**AVIS RELATIF À LA PROTECTION
CONTRE LES EVENTUELS EFFETS NOCIFS ET NUISANCES
PROVOQUÉS PAR LES RAYONNEMENTS NON IONISANTS
GÉNÉRÉS PAR DES ANTENNES ÉMETTRICES STATIONNAIRES**

Commune : CHARLEROI - Exploitant : PROXIMUS

Référence exploitant : 71APP_01

Rapport n° 1578 / 2025

Figure 2 : Vue en plan des installations d'antennes dans un rayon de 300 mètres autour de l'installation faisant l'objet de la demande d'avis

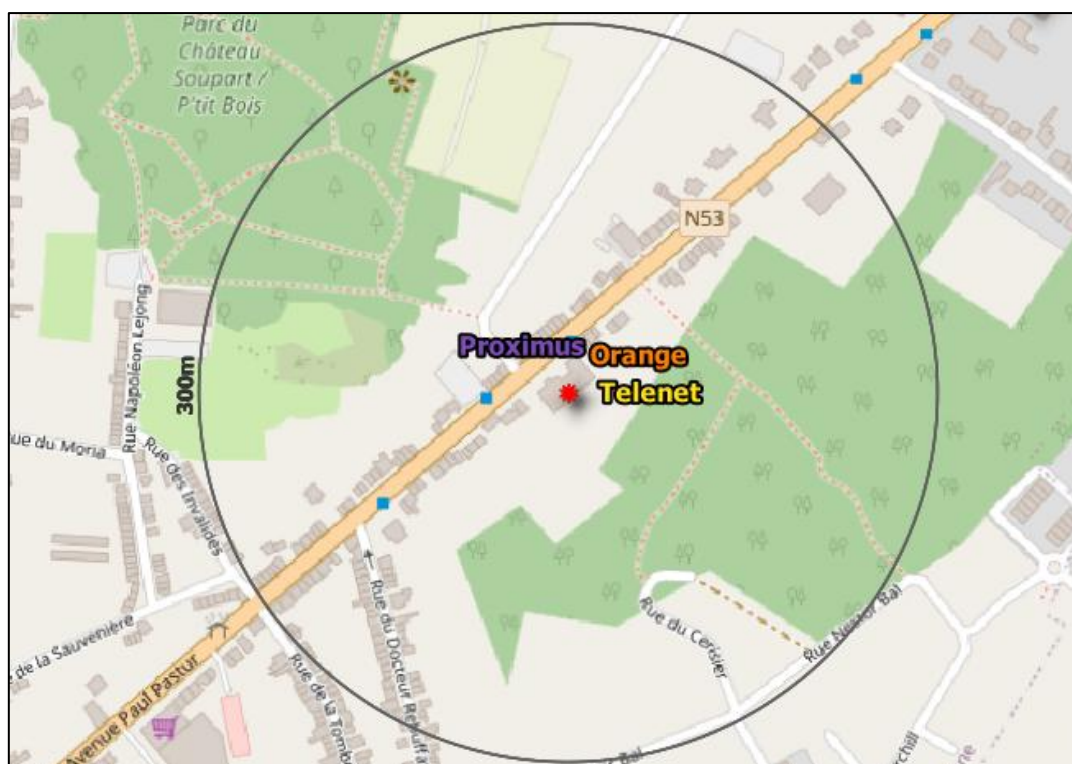
Le plan en projection verticale de la figure 2 indique la localisation des installations d'antennes émettrices stationnaires visées par le décret et situées dans un rayon de 300 mètres autour de l'installation référencée dans le paragraphe 2 et localisée au centre du cercle. Les données de localisation de ces antennes et les avis correspondant sont accessibles via le cadastre en ligne des antennes émettrices stationnaires⁸. Les installations prises en compte dans l'évaluation du respect de la limite cumulative sont les installations d'antennes émettrices déclarées en service par l'exploitant à la date du présent avis, à l'exception de l'installation référencée dans le paragraphe 2 et éventuellement d'autres installations ayant fait l'objet d'une demande d'avis à la même date et qui sont situées à l'intérieur de la zone de 300 mètres de rayon.

- a) il y a au plus 4 installations d'antennes émettrices stationnaires présentes dans la zone d'évaluation de 300 mètres de rayon représentée dans la figure 2, y inclus l'installation référencée dans le paragraphe 2 : la limite cumulative définie à l'article 4, §2 du décret est nécessairement respectée dans les lieux de séjour à l'intérieur de la zone d'évaluation de 300 mètres de rayon ;

- b) il y a exactement 5 installations d'antennes émettrices stationnaires présentes dans la zone d'évaluation de 300 mètres de rayon représentée dans la figure 2, y inclus l'installation référencée dans le paragraphe 2 et il existe, pour 3 ou 4 de ces installations, un avis attestant le respect de la limite abrogée de 3 V/m : la limite cumulative définie à l'article 4, §2 du décret est nécessairement respectée dans les lieux de séjour à l'intérieur de la zone d'évaluation de 300 mètres de rayon ;

- c) dans tous les autres cas, il a été vérifié que la limite cumulative définie à l'article 4, §2 du décret n'est pas dépassée dans les lieux de séjour sur base du nombre d'installations localisées dans la zone d'évaluation de 300 mètres de rayon représentée dans la figure 2, de leur localisation ainsi que des données inscrites dans la figure 1 et au paragraphe 4 du présent avis et dans les avis attestant le respect de la limite par installation ou de la limite abrogée de 3 V/m relatifs aux autres installations reprises dans la figure 2.

Compte tenu des considérations ci-dessus, il apparaît que l'intensité du rayonnement électromagnétique généré, dans les lieux de séjour situés dans un rayon de 300 mètres autour de l'installation référencée dans le paragraphe 2, par l'ensemble des antennes émettrices stationnaires de l'ensemble des exploitants du même site d'antennes émettrices stationnaires respecte la limite fixée à l'article 4, § 2 du décret.
